# Reactie op voorstellen consultatietrajecten Lelystad Airport

LUCHTVERKEERSLEIDING

Referentienummer CS/PPM/2017/404  
Versienummer 2.0  
Versiedatum 14 februari 2018

Figuur 4-10 Geconsulteerd ontwerp sector 2 bij zuidwestelijk baangebruik

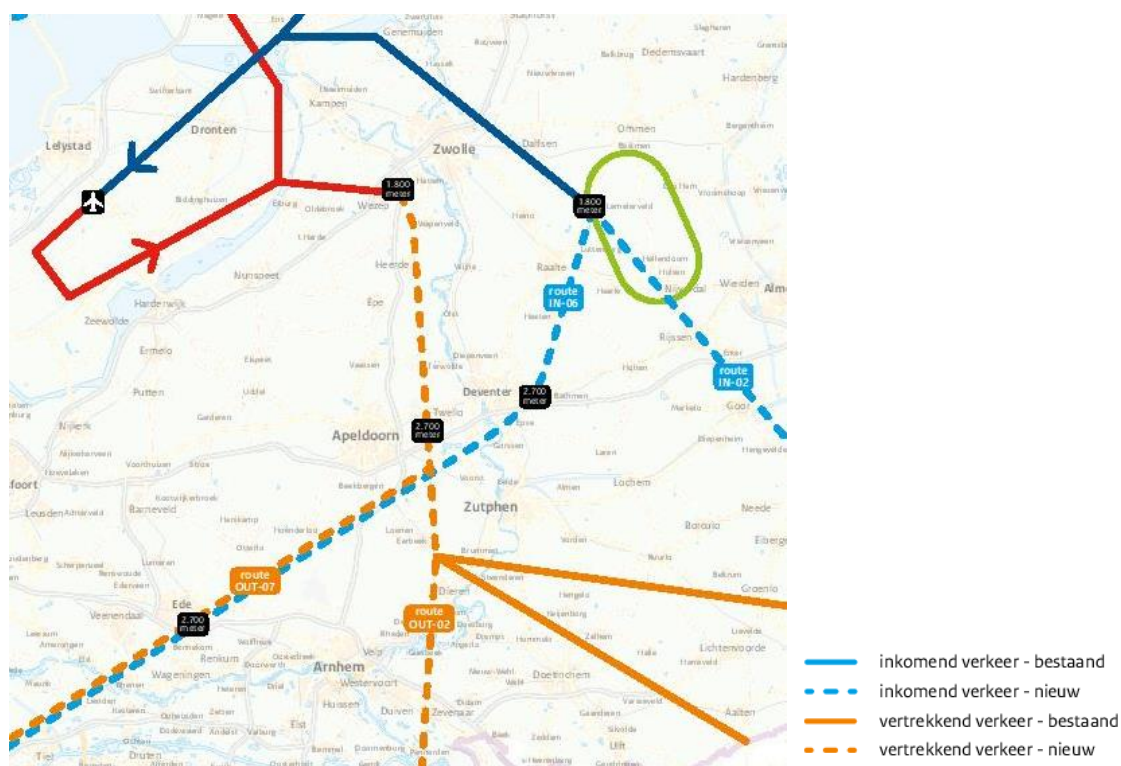
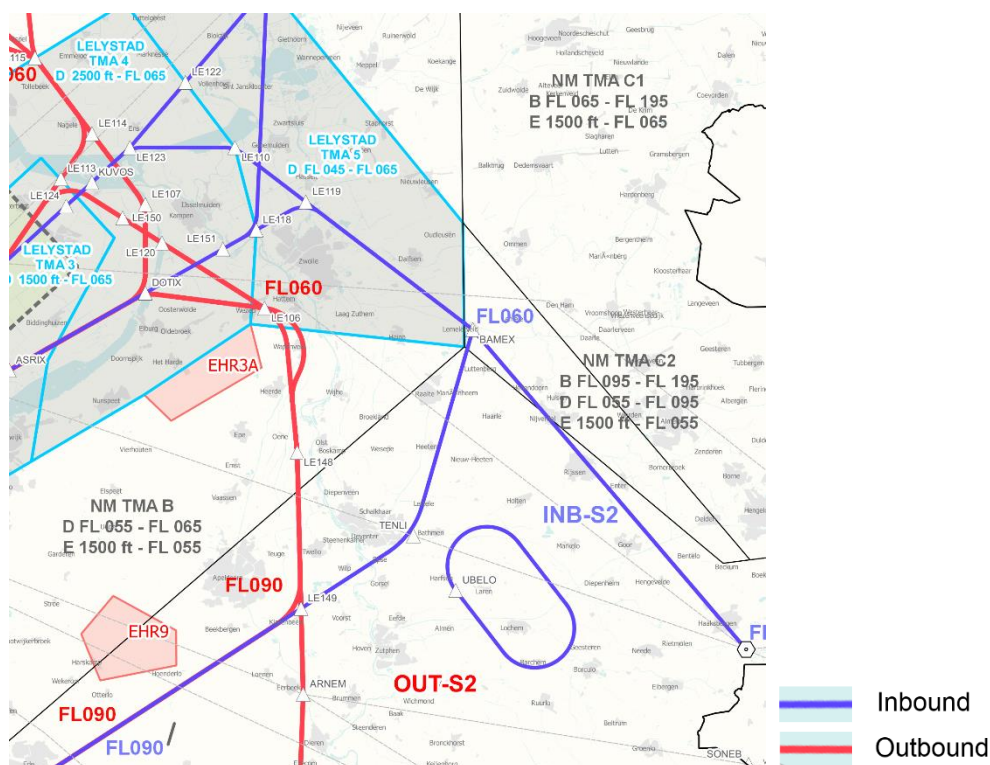
Voor het verkeer vanuit sector 2 (oosten) stellen de bewonersdelegatie en de provincie Overijssel – net als voor sector 1 - voor om de naderingsroute met een glijvlucht (CDA) uit te voeren. Daarnaast adviseert de bewonersdelegatie om het inkomend verkeer te laten kruisen boven het uitgaande verkeer, zodat het verkeer boven Zwolle hoger vliegt.

Voor de vertrekroutes naar sector 2 zijn zowel door de bewonersdelegatie als tijdens de internetconsultatie voorstellen gedaan om enkele woonkernen te ontzien. LVNL/CLSK heeft voor twee specifieke verzoeken oplossingen uitgewerkt. Ten eerste is in het definitieve ontwerp de route oostelijk van Heerde en ten tweede ook oostelijk om Oene gelegd, om geluidhinder in beide dorpen zo veel mogelijk te beperken (Figuur 4-11).

Uit de internetconsultatie kwam tevens de vraag of het mogelijk is de vertrekroute vanaf Hattermerbroek direct naar Bathmen te laten lopen. Dit is geen optie vanwege veiligheidsredenen. Vertrekkend verkeer vanaf Lelystad komt – als de route oostelijker wordt gelegd - in conflict met stijgend verkeer uit de richting van luchthaven Düsseldorf. Verkeer vliegt dan tegen elkaar in op dezelfde hoogte, onder supervisie van verschillende luchtverkeersunits. Opgemerkt wordt dat tegengesteld verkeer over Ede wel mogelijk is, omdat het verkeer in dit gebied alleen onder supervisie staat van CLSK. Ook is er weinig uitwijkruimte in de lucht die de

Verkeer vanuit sector 2 zal in de praktijk vanaf RKN (grens met Duitsland) een glijvlucht maken tot Zwolle. Dit verkeer zal hoger vliegen over IAF Zuid nabij Lemelerveld dan in het geconsulteerde ontwerp. Omdat bij bepaalde weerscondities (zoals flinke meewind) het kan voorkomen dat een vliegtuig boven FL060 uitkomt bij IAF Zuid, is de afspraak gemaakt dat er bij IAF Zuid gevlogen wordt op een hoogte van FL060 of hoger. Daarmee wordt invulling gegeven aan de wens van de bewonersdelegatie en de provincie Overijssel.

Vanaf Zwolle wordt in de praktijk een glijvlucht gemaakt naar de baan bij zuidwestelijk baangebruik. Dit is niet geheel mogelijk bij noordoostelijk baangebruik, aangezien er dan deels horizontaal moet worden gevlogen boven Flevoland, onder de Schiphol TMA.

Verkeer van sector 3 zal wel op FL060 vliegen over IAF Zuid, omdat dit verkeer in het ontwerp onder het Schipholverkeer moet blijven op de route naar IAF Zuid. Figuur 4-11 toont het nieuwe ontwerp van de aansluitroutes van en naar sector 2.

De locatie van het eindpunt van de vaste vertrekroute pal na Wezep is onderdeel van de aan de Alderstafel bestuurlijk overeengekomen routeset B+. Aan de Alderstafel is bestuurlijk afgesproken dat vliegtuigen minimaal op 1.800 meter het “oude land” bereiken. Gelet op de complexiteit van het luchtruim boven Wezep en de verwevenheid met de routeset B+ is een wijziging in deze route niet in het lopende validatieproces mee te nemen. Er is wel ruimte om samen met de betrokken gemeenten en provincie te verkennen op welke wijze – en met welk tijdsad – een optimalisatie van de ligging en het gebruik van de route boven Wezep binnen de uitgangspunten van B+ mogelijk is. De ontwerpvrage die hier voorligt leent zich om te komen tot lokale optimalisatie gebruikmakend van de experimenteerruimte, zoals deze in de Aldersafspraken is voorzien.

verkeersleider kan gebruiken om dit soort situaties op te lossen. Tot slot zal het naar het oosten verplaatsen van de route betekenen dat andere grote woonkernen geraakt zullen worden, zoals Deventer.

Figuur 4-12 Geconsulteerd routeontwerp van/ naar sector 3

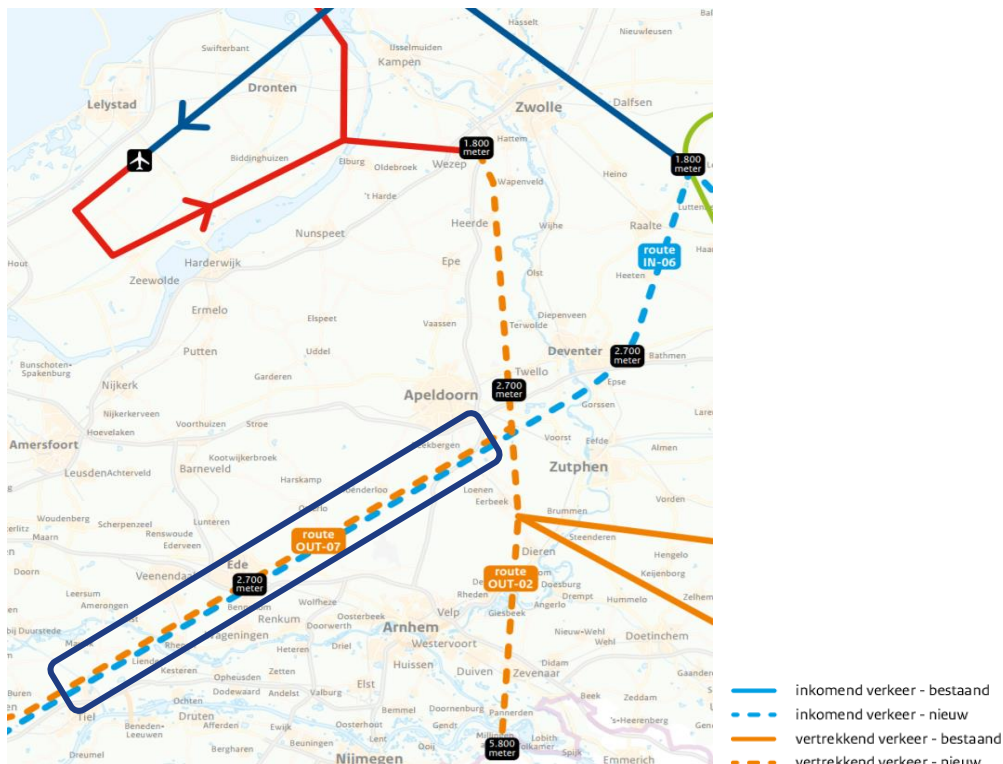
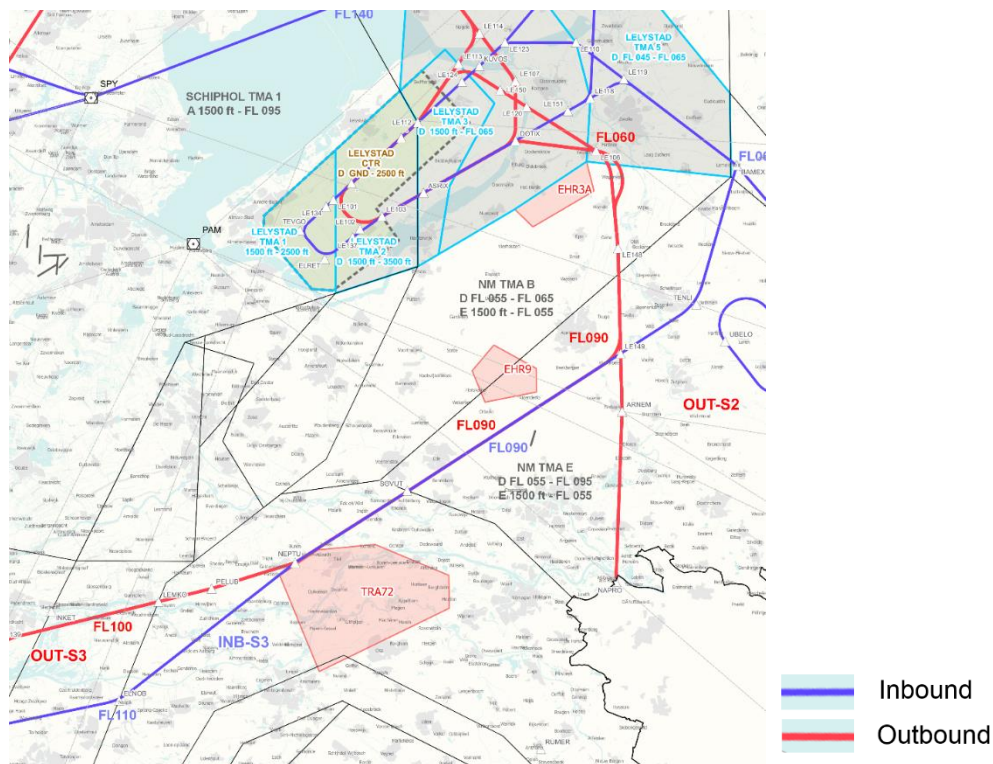
Er zijn via de internetconsultatie, de bewonersdelegatie en provincie Gelderland en gemeenten een aantal voorstellen gedaan die betrekking hebben op het verkeer van en naar sector 3, richting het zuiden. Hierbij is voorgesteld de route te verleggen zodat deze niet over Ede komt te liggen, de route te laten vervallen of een eerder voorgestelde conditionele route toe te passen. Figuur 4-12 toont het geconsulteerde ontwerp van de routes richting sector 3.

Naar aanleiding van een Bestuurlijk Overleg in december 2017 met diverse provincies is gevraagd om specifiek voor de routes over Wezep en Ede een uiterste inspanning te doen om de overlast tot een minimum te beperken. Ter hoogte van Ede is een alternatieve route mogelijk, die weliswaar ten koste gaat van de flight efficiency, die minder over bebouwd gebied loopt. De alternatieve route loopt dan niet over Ede. Wethouders in de betreffende regio zijn geïnformeerd over dit alternatief. Uit de validatie van de routes moet blijken of dit alternatief ook operationeel werkbaar is.

De bewonersdelegatie heeft de suggestie gedaan af te zien van de aansluitroutes op sector 3 (van en naar het zuiden van Nederland) en in plaats daarvan gebruik te maken van de in- en uitvliegroute van en naar sector 2 of sector 4. Eén van de uitgangspunten voor het ontwerp is dat de luchthaven ontsloten wordt vanuit alle richtingen/sectoren, omdat extra omvliegen zeer ongewenst is voor luchtvaartmaatschappijen en tot additionele geluidhinder leidt op andere

Provincie Gelderland heeft gevraagd een eerdere routewijziging terug te draaien, waarbij inkomend verkeer ten zuiden en oosten van Arnhem vliegt (deze route was conditioneel). Het terugdraaien van deze routewijziging is niet mogelijk vanwege militaire oefengebieden en de beperkt beschikbare capaciteit van het militaire luchtruim rond Eindhoven.

locaties. Daarnaast leidt het opheffen van deze route naar sector 2 of sector 4, tot meer hinder in deze sectoren. Ook hebben de routes van en naar sector 4 en 5 een beperkte capaciteit. Het toevoegen van de verkeersvolumes van sector 3 leidt tot extra interferentie met het Schipholverkeer en dus daling van de capaciteit voor Schiphol. Het voorstel is daarom niet haalbaar.

Figuur 4-13 toont het nieuwe ontwerp van de aansluitroutes van en naar sector 3.

Figuur 4-14 Geconsulteerd ontwerp sector 4 en 5

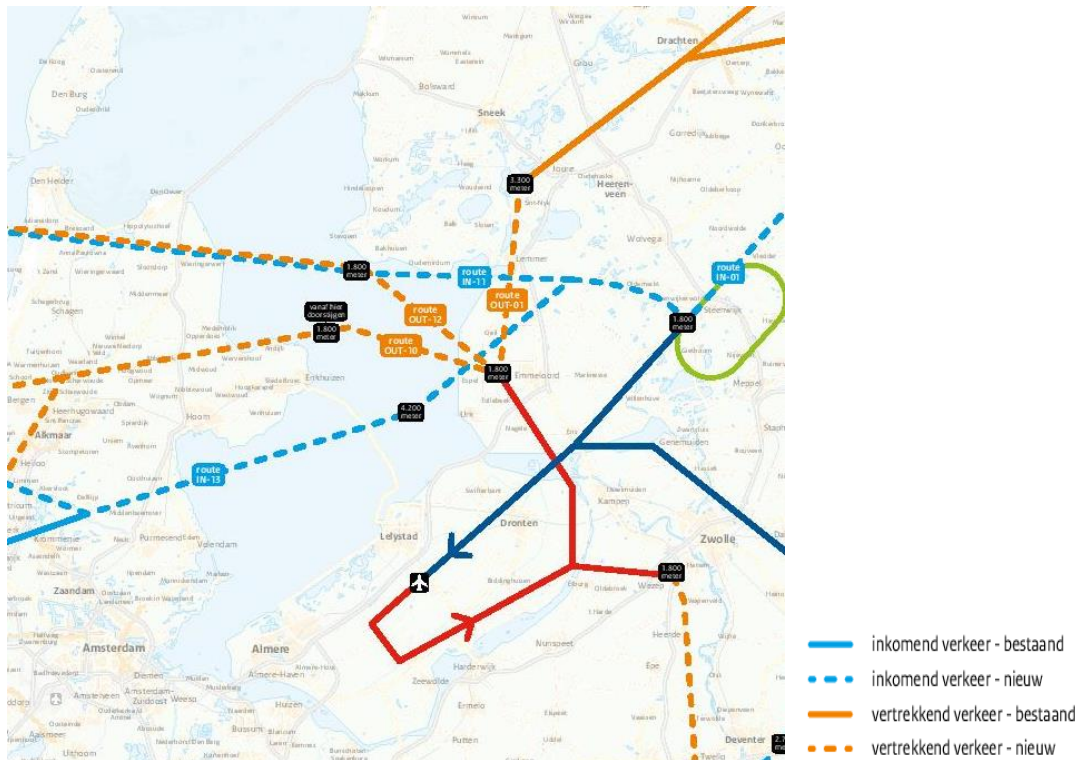
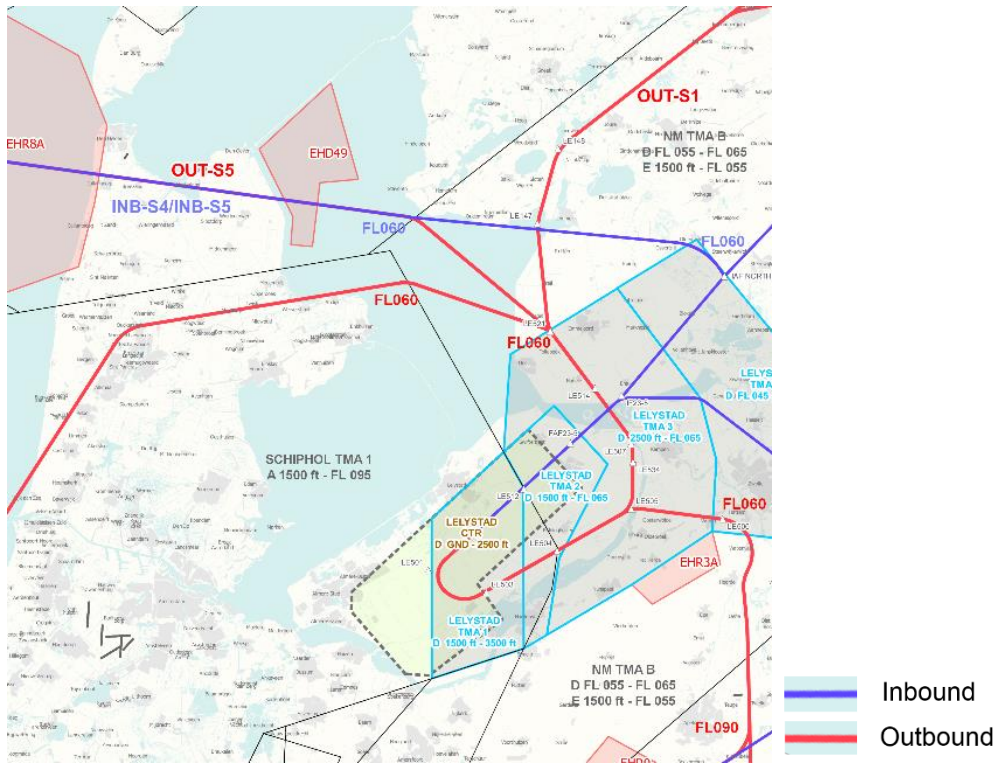
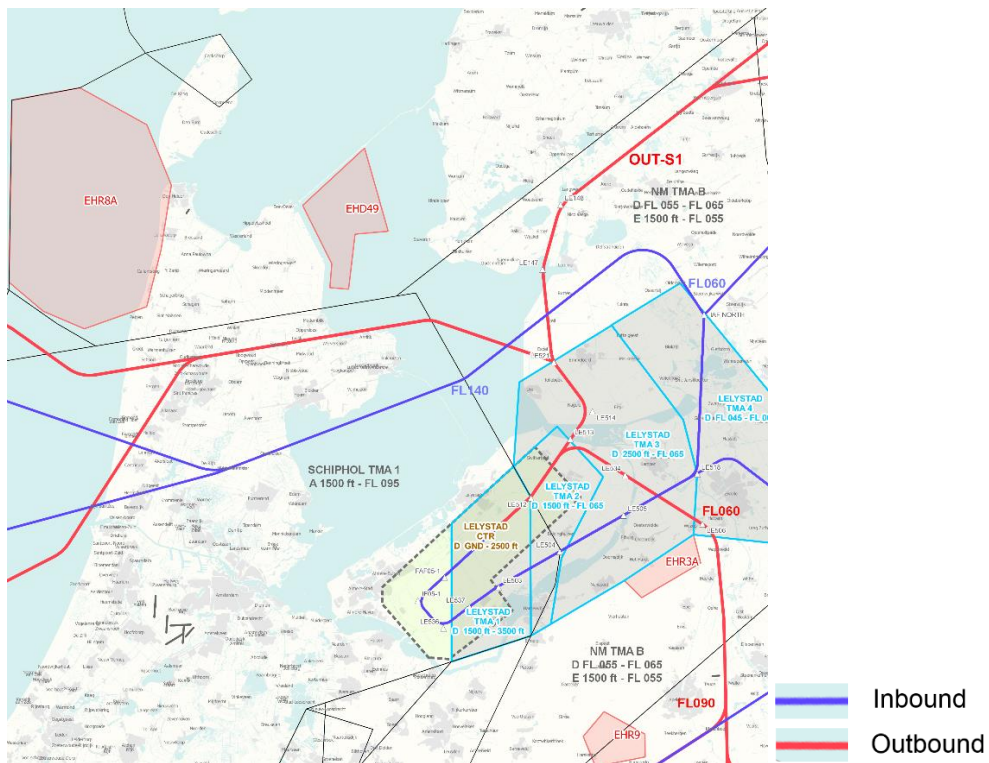
Er zijn diverse voorstellen gedaan voor het wijzigen van de routes naar het westen en zuidwesten. Provincie Friesland en de bewonersdelegatie hebben het voorstel gedaan om IN-11 en OUT-12 te laten vervallen en daarvoor in de plaats IN-13 en OUT-10 te gebruiken van en naar het westen en zuidwesten (sector 4 en 5), zodat met name Friesland wordt ontzien. Via de internetconsultatie is gevraagd OUT-10 en OUT-12 te verplaatsen naar de Noordzee (zie onderstaande figuur). Onderstaand de voorstellen nader toegelicht en voorzien van een reactie.

De Friese overheden hebben daarnaast gevraagd om verdere routeoptimalisaties zodat de routes van en naar sector 4 en 5 niet over Friesland gaan, ook rekening houdend met een nauwkeurigheidsmarge van 1,5 kilometer. Bij het verplaatsen van de route in zuidelijke richting komt deze in de buffer van het verkeersleidingsgebied Schiphol te liggen (Schiphol TMA). Conform internationale standaarden moet het verkeer tenminste 2,5 nautische mijlen vrij zijn van naburig luchtruim (dit is exclusief de navigatienauwkeurigheid van het vliegtuig van 1 nautische mijl). Dit verzoek kan daarom niet ingewilligd worden. Het verleggen van IN-13 ten zuiden van Espel is niet mogelijk, omdat dit òf interfereert met inbound Schipholverkeer, òf de bocht niet haalbaar wordt bij IAF Noord.

In principe gaat al het landend verkeer naar Lelystad om de Schiphol TMA heen, tenzij militaire oefengebieden op de Waddenzee en Noordzee actief zijn. Vanwege de ligging van de militaire gebieden, is het niet mogelijk één route te realiseren die altijd beschikbaar is, én om de Schiphol TMA heen ligt. Daarom zijn twee routes voor landend verkeer ontworpen vanuit sector 4 en 5, waarbij primair om de TMA heen gevlogen wordt, tenzij de militaire gebieden actief zijn. Het laten vervallen van IN-11 en in de plaats daarvan IN-13 als hoofdroute toepassen, zoals voorgesteld door de provincie Friesland en de bewonersdelegatie, is waarschijnlijk niet mogelijk omdat teveel verkeer daarmee in sector 1 komt. IN-13 gaat namelijk door sector 1, en IN-11 er onderdoor. Het samenvoegen van beide routes heeft als gevolg dat al het verkeer door sector 1 gaat. Dit is onwenselijk, omdat het verkeer hiermee in ACC werkgebied komt, wat invloed heeft op de capaciteit voor de Schipholverkeersstromen.

De civiele en militaire verkeersleiding zullen het mogelijk samenvoegen van de routes over Noord-Holland nogmaals op haalbaarheid en werklust beoordelen in een simulatie en een bewonersvertegenwoordiging over de resultaten te consulteren.

In het huidige routeconcept is, na veelgehoord commentaar en ingediende voorstellen, de route geoptimaliseerd, zodat de Weerribben grotendeels wordt ontzien. IN-13 bevat nu een grotere bocht richting IAF Noord.

Alternatieve noordelijke (voor OUT-12) en zuidelijker (OUT-10) van het huidige route traject zijn bestudeerd, maar afgefallen.

- Het voorstel de routes naar het noorden te verleggen zodat deze over de afsluitdijk en tussen de Waddeneilanden door gaan, is niet haalbaar vanwege de ligging van militaire oefengebieden boven de Noord- en Waddenzee.
- OUT-10 kan niet zuidelijker gelegd worden omdat deze dan nog dichter door een zeer druk deel van het Schiphol-luchtruim komt te liggen. Het verkeer op de route ten noorden van Enkhuizen (bij Andijk) zal echter zo snel mogelijk stijgen door het luchtruim van Schiphol zodat het verkeer van en naar Schiphol zo min mogelijk hinder ondervindt van het Lelystad-verkeer. Dit is een van de vastgestelde uitgangspunten door het kabinet.
